改善箇所説明図

クランク／カムシャフトセンサー配線

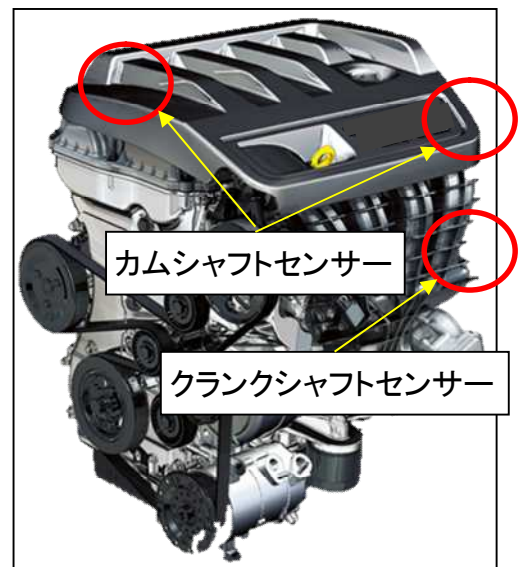
基準不適合発生箇所

エンジンのクランク／カムシャフトセンサー配線の端子部の製造が不適切なため、端子部の接続不良となることがある。そのため、エンジンからの情報が正しく伝達されず、警告灯が点灯し、最悪の場合、走行中エンジンが停止するおそれがある。

改善の内容

全車両、クランク／カムシャフトセンサー配線を良品に交換する。
